RESOLUCION No. 1996 DEL 31 DE JULIO DE 2023

"POR MEDIO DE LA CUAL SE NIEGA UN PERMISO DE VERTIMIENTO DE AGUAS RESIDUALES DOMÉSTICAS PARA EL PREDIO DENOMINADO 1) LOTE, SORRENTO UBICADO EN LA VEREDA LA BELLA DEL MUNICIPIO DE CALARCÁ QUINDÍO Y SE ADOPTAN OTRAS DISPOSICIONES"

**CONCEPTO TÉCNICO DE NEGACION PARA TRÁMITE DE PERMISOS DE VERTIMIENTOS
CTPV: 156 de 2023**

1 Esquema corte de Tanque Séptico y FFAF. Vivienda existente

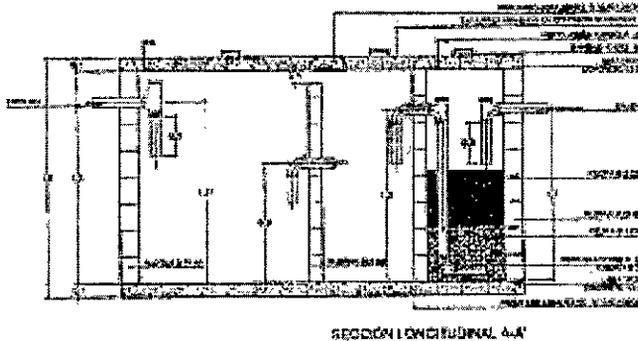
En la documentación técnica presentada, se evidencian inconsistencias ya que la memoria de cálculo y diseño del STARD existente difiere del sistema ilustrado en el plano de detalle. Lo que conlleva a concluir que según el diseño presentado, no coincide con lo observado en campo. Además falta la documentación técnica asociada al manejo de aguas residuales generados por las demás obras generadoras de vertimientos construidas en el predio y evidenciadas en el SIG-Quindío en las coordenadas:

- **El sistema séptico existente ilustrado en plano de detalle del sistema carece de la vista en planta y sus dimensiones, además no coincide con el evidenciado en campo. y en el predio a través del Sig Quindio, se evidenció obras generadoras de vertimiento construidas de la cuales no se aportó la información técnica, por tanto, No Se Puede avalar la presente solicitud de trámite de permiso de vertimientos.**

1. Las condiciones técnicas propuestas deben coincidir plenamente con las evidenciadas en el predio.
2. Es importante aclarar que para dar viabilidad técnica a la solicitud de permiso de vertimientos las aguas residuales domesticas generadas en el predio deben recibir el respectivo tratamiento adecuado.
3. La evaluación técnica integral determina que **NO** se puede dar viabilidad para otorgar el permiso solicitado.

2Esquema corte de Tanque Séptico y FAFa casas a construir.

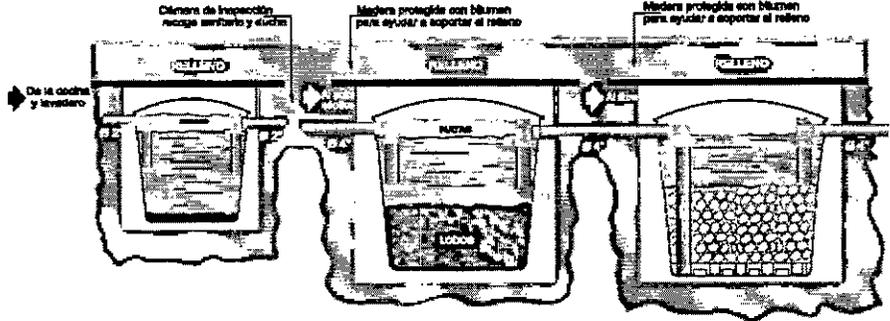
Tanque séptico: En memoria de cálculo y planos se muestra que el tanque séptico corresponde a un tanque cónico prefabricado convencional en polietileno de alta resistencia con dimensiones de 1.31m de diámetro superior y 0.91m de profundidad útil, con un volumen final fabricado de 1000 Litros

Filtro Anaerobio de Flujo Ascendente FFAF: En memoria de cálculo y planos se muestra que el Filtro FFAF corresponde a un tanque cónico prefabricado convencional en polietileno de alta resistencia con dimensiones de 1.31m de diámetro superior y 0.91m de profundidad útil, con un volumen final fabricado de 1000 Litros, los cuales tendrán rosetones plásticos como medio filtrante.

Disposición final del efluente: Como disposición final de las aguas residuales domésticas tratadas se diseña un pozo de absorción para C/u de las viviendas. La tasa de percolación obtenida a partir de los ensayos realizados en el sitio es de 1.8 min/pulgada en promedio, de absorción lenta. Se obtiene un área de absorción de 6.48m² En promedio, Con un diámetro de 2.0m de diámetro y de 3 metros profundidad.

Imagen 1 Tomada del Sig-Quindío

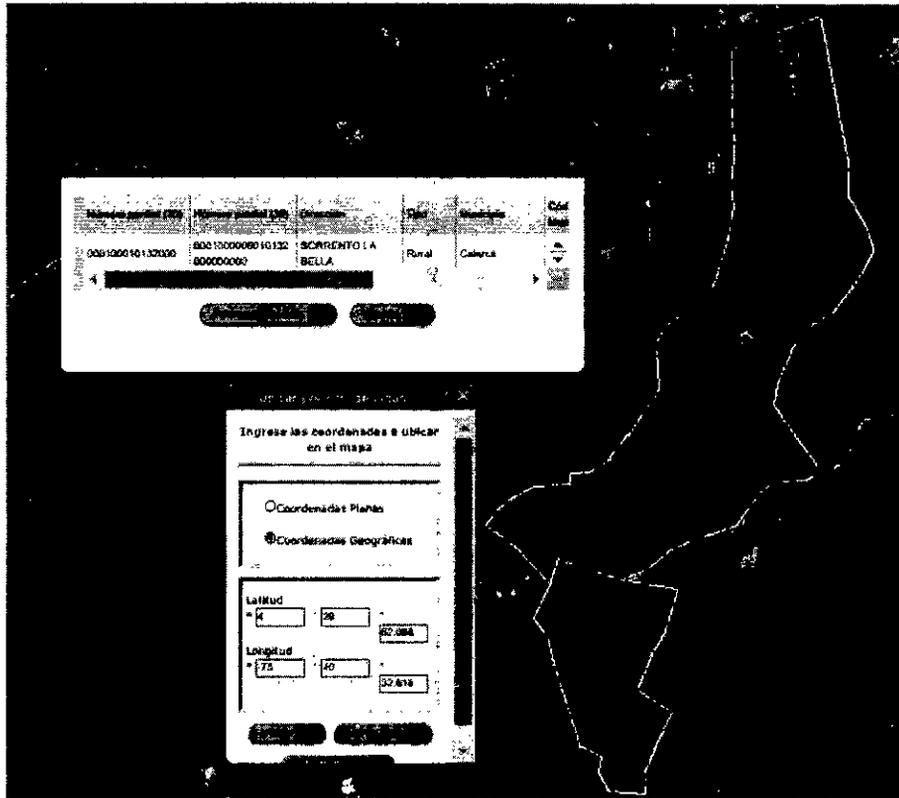
Según lo observado en el SIG Quindío se evidencia que el predio posee un área de 217870m². Se encuentra fuera de los polígonos de Distritos de Conservación de Suelos (DCS) y del Distrito Regional de Manejo Integrado de la Cuenca Alta del Río Quindío (DRMI), así como del polígono de reserva forestal central y la zonificación ley 2^{da}. Se observa curso de agua superficial cercano al predio, pero a más de 30m de distancia del punto de infiltración al suelo igualmente se recomienda que los sistemas de disposición final del STARD debe ubicarse después de los 30 m de protección de cuencas hidrográficas, con respecto a puntos de infiltración.

También se evidencia que dentro del polígono que comprende el predio hay construidas más obras generadoras de vertimientos, de las cuales en la documentación técnica presentada para a solicitud no se incluyeron, y se desconoce cómo se le da tratamiento a las aguas residuales generadas en dicha obras y/o viviendas.
